DODATEK č.1 KE SMLOUVĚ O DÍLO

91359 – Oprava měřících bodů APKO řad Zdobá - Sudoměřice

ZMĚNOVÝ LIST

Číslo změnového listu :	ZL 1
Název změnového listu :	Nový propojovací objekt KAO SO 01.26 POA-MS.
Stavba :	91359 - Oprava měřících bodů APKO řad Zdobá -Sudoměřice
Objednatel :	JVS, S. K .Neumanna 292/19, 370 01 České Budějovice
Projektant :	Petr Herian JVS
Zhotovitel :	MIVET, s.r.o., Na Bohdalci 1479/10, Michle, 101 00 Praha 10
Číslo smlouvy :	91359/22/s0
Stavební objekt/provozní soubor :	SO 01.26 POA-MS

ZMĚNOVÝ LIST č.2 Ochrana proti trakčnímu napájecímu systému

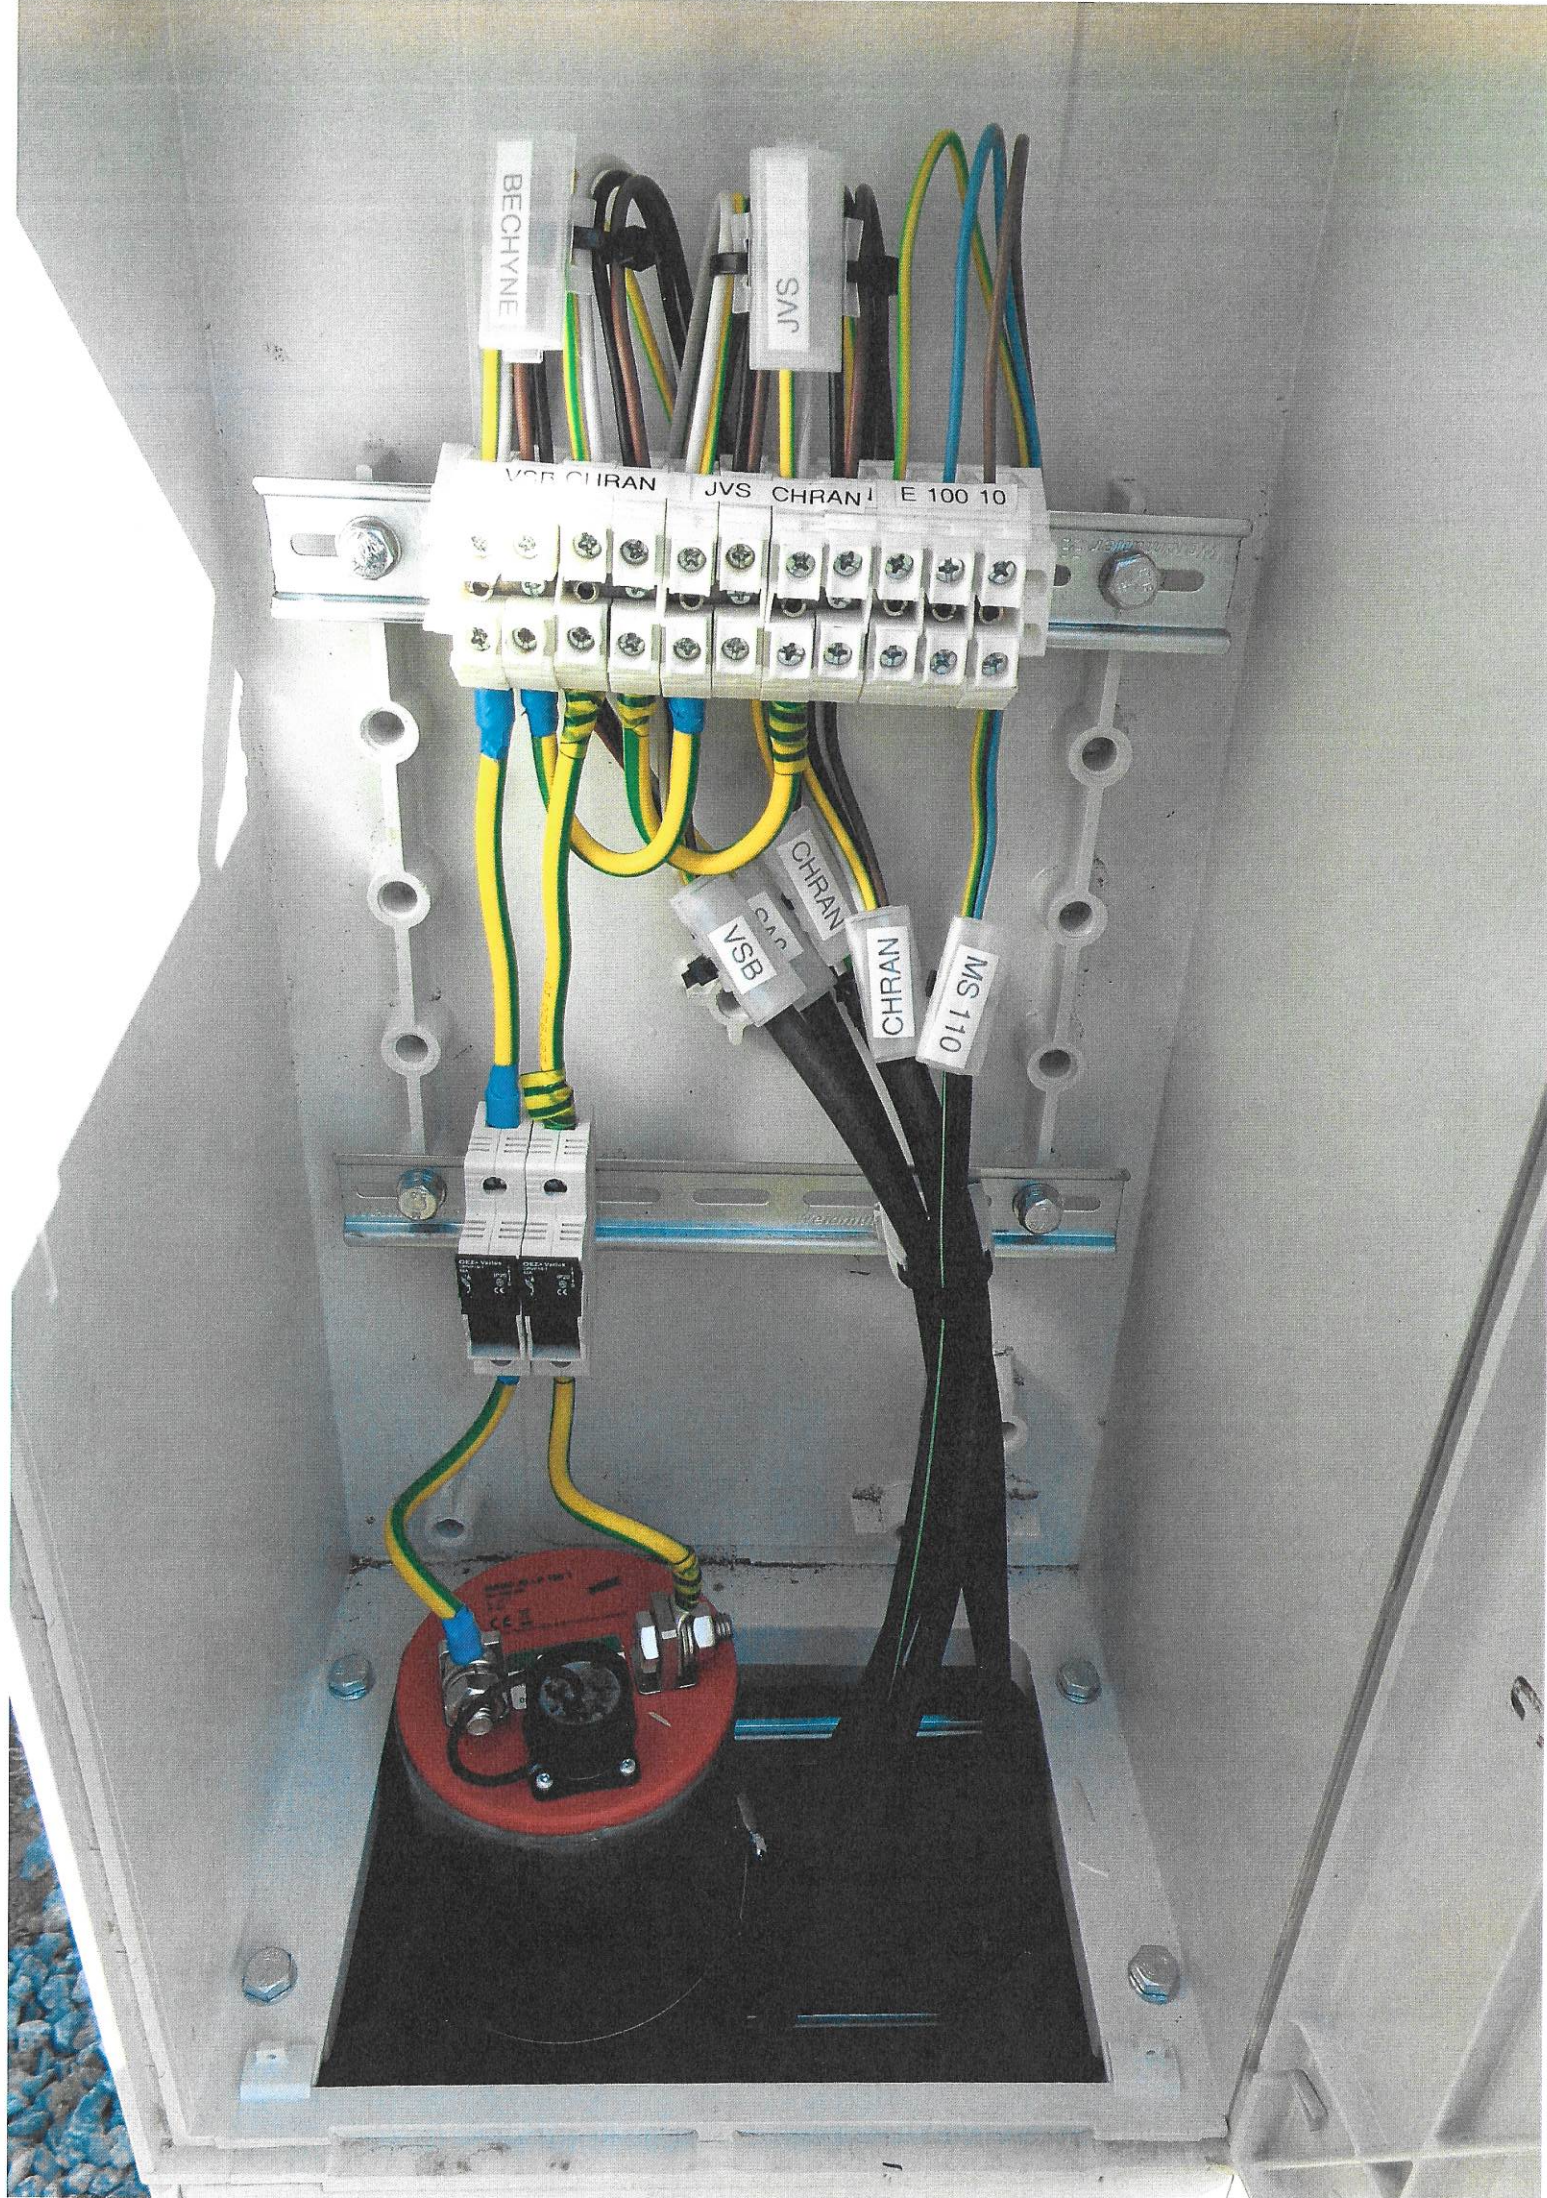
Typ změny :	dodatečné plnění
Popis změny :	Osazení kapacitní demarkační jednotky DASD do plastového pilířku DCK ER12/NKP7P, včetně pojistkových vypínačů, měřících vývodů APKO a svodů přepětí, jako omezovače škodlivého přepětí na chráněném ocelovém potrubí vlivem průjezdu lokomotiv řady 113 stejnosměrné trakce 1,5kV. Průjezd lokomotiv negativně narušoval plynulý chod zdroje (usměrňovače) v SKAO 12 Bežerovice a „zaváděl“ škodlivé přepětí na celou chráněnou trasu ocelového potrubí.
Cena změny :	73 216,63 Kč
Příloha č.1 :	položková kalkulace
Příloha č.2 :
